AVIS DE SÉCURITÉ URGENT

Nom du produit : Pousse-seringue Alaris™/ Asena™ CC, GH
Références produit : 8002TIG01, 8002TIG01-G, 8003TIG01, 8003TIG01-G
Numéros de série : Veuillez vous reporter à l'Annexe I pour la liste des numéros de série concernés
Numéro d'avis : RA-2018-04-01
Date : août 2018
Type d'action : Avis de sécurité

Figure 1

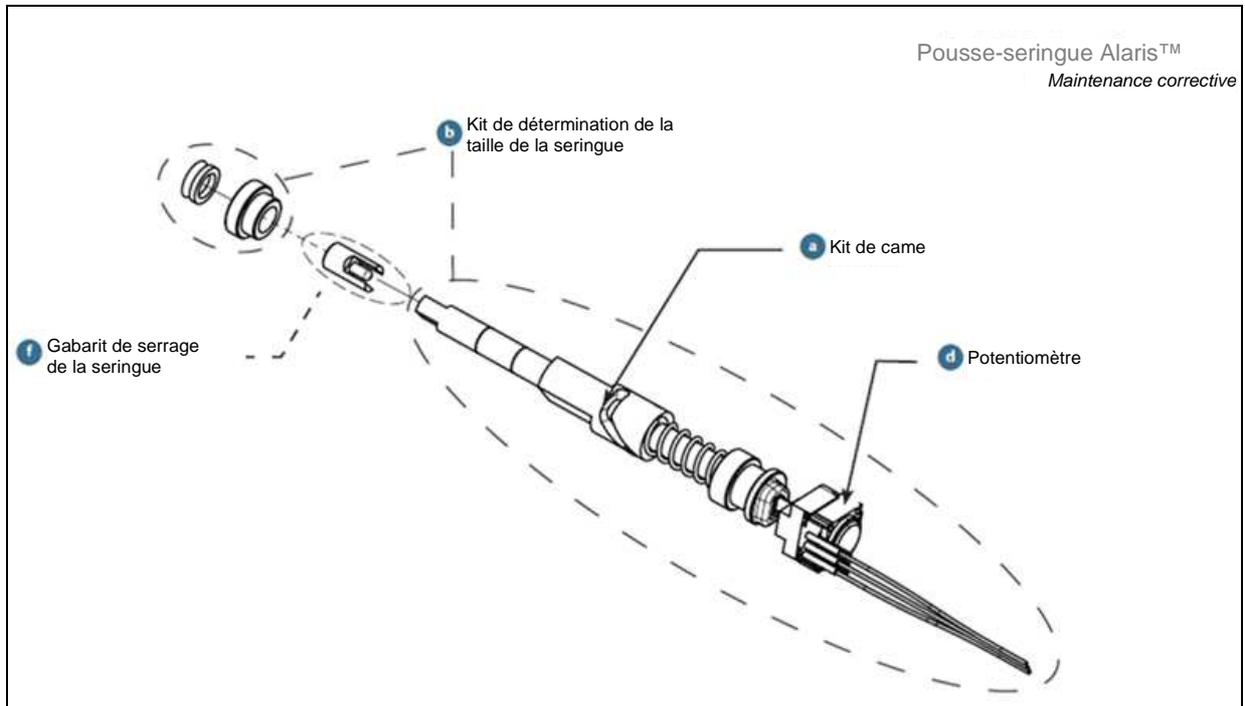
BD met en place une action corrective sur ses pousse-seringues Alaris™ pour remplacer le mécanisme de détermination de la taille de la seringue en raison d'un risque potentiel de rupture de l'ergot moulé sur ledit mécanisme (voir Figure 1).

Il est possible d'identifier la rupture d'un ergot dans le mécanisme de détermination de la taille de la seringue si, alors que des seringues de tailles différentes sont utilisées, l'affichage du modèle et de la taille de la seringue sur la pompe demeure le même.

Un ergot moulé qui se rompt dans ce mécanisme peut entraîner l'affichage sur la pompe d'un autre modèle ou d'une autre taille de seringue que ceux utilisés, ce qui donne lieu aux situations dangereuses suivantes :

- 2) Voir l'Annexe I - Numéros de série concernés, pour identifier les dispositifs concernés.
- 3) Pour tous les produits concernés, le mécanisme de détermination de la taille de la seringue doit être remplacé. Il existe deux procédures de remplacement de ce mécanisme :

Annexe III (suite)

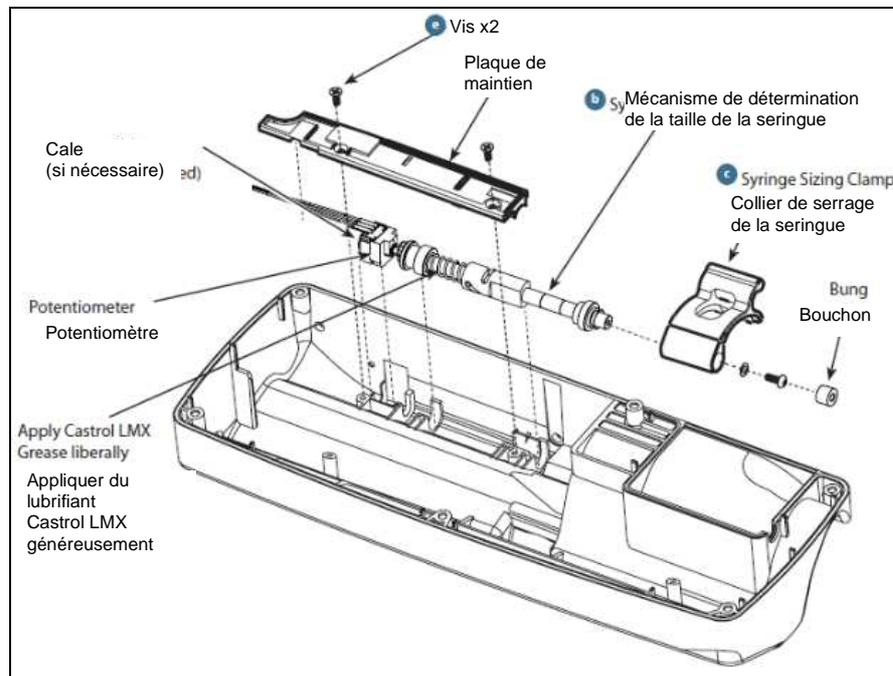
Remarque : Vérifier la présence d'une cale si le potentiomètre est un ancien modèle (boîtier bleu). En l'absence de cale, ou si la came a des bords tranchants, insérer le kit de came lors du remontage. Si la came possède des bords tranchants ou si la cale est mal pliée, cela peut entraîner une usure excessive des zones situées autour du boîtier avant. Les mouvements mécaniques et de petites variations du diamètre de la seringue peuvent entraîner un échec de détection de la seringue, ce qui peut se produire si la cale n'est pas présente ou en cas d'usure du boîtier. Les potentiomètres comportant un boîtier noir n'ont pas besoin de cale. Si vous devez remplacer un potentiomètre comportant une cale par un nouveau potentiomètre avec un boîtier noir, ne remettez pas la cale en place.

1. Déposer les vis de fixation du mécanisme de détermination de la taille de la seringue, le renfort et la plaque de maintien.
2. Déposer la cale et la jeter, puis sortir le mécanisme de détermination de la taille de la seringue de son logement et retirer le potentiomètre.

3. Tirer sur le collier de serrage de la seringue au maximum. Déposer soigneusement le bouchon, la vis et la rondelle. Tirer fortement sur le collier pour l'enlever.

4. Soulever avec précaution le mécanisme de son logement et le sortir du boîtier. Déposer le roulement de la tige et le joint V-ring.
5. Fixer le gabarit de chargement au mécanisme de détermination de la taille de la seringue. Monter le roulement de la tige et le joint V-ring sur l'extrémité du gabarit de chargement.

6. Poser l'ensemble sur un côté, le potentiomètre vers la gauche, les fils sortant vers le haut. L'embout d'injection caractéristique sur la tige prémoulée doit être visible.

7. Mettre en place le protecteur de joint dans le boîtier supérieur et charger le mécanisme de détermination de la taille de la seringue. Comprimer le joint en V contre le protecteur.

8. Retirer le protecteur et enfoncer le mécanisme à travers l'orifice du boîtier avant jusqu'à ce que les côtés plats soient en place dans le logement et que le potentiomètre soit aligné sur le renforcement du boîtier. Vérifier que l'embout d'injection est situé sur le côté.

9. Faire glisser la cale, si nécessaire, le long de la paroi latérale du logement du potentiomètre. Courber la cale « vers l'extérieur ».
10. Mettre en place la plaque de maintien de la seringue de sorte que la cale dépasse et soit visible. Mettre en place le renfort. Fixer avec les deux vis.

11. Déposer le gabarit de chargement.
12. La tige de la seringue est à plat pour être déplacée en position ouverte.
13. Mettre en place le collier sur la tige, fixer la vis, la rondelle et le bouchon à l'extrémité de la tige.

14. Procéder aux procédures de vérification de la performance (PVP) et de calibration pour finaliser le remplacement de la pièce.
